PARC ÉOLIEN DE CARLETON

COMPLÉMENT D'INFORMATION
MODIFICATION DE LA DISPOSITION
DES ÉOLIENNES AUTOUR DU
LAC SANSFAÇON

DOCUMENT DÉPOSÉ AU
BUREAU D'AUDIENCES
PUBLIQUES SUR
L'ENVIRONNEMENT

10 NOVEMBRE 2006

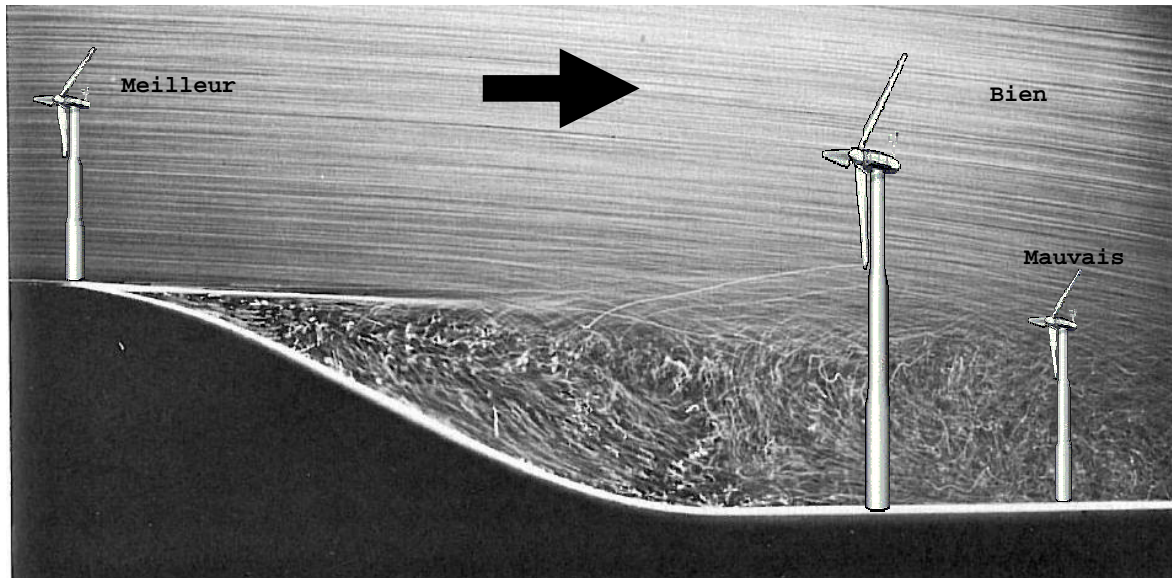
Les effets topographiques défavorables à la production énergétique sont associés à des régions où le régime des vents est complexe et turbulent (voir figure suivante). Étant donné la grande complexité de ces écoulements de vent et considérant que les applications informatiques actuelles ont de la difficulté à les modéliser, un avis d'expert a été nécessaire afin d'en déterminer les localisations.
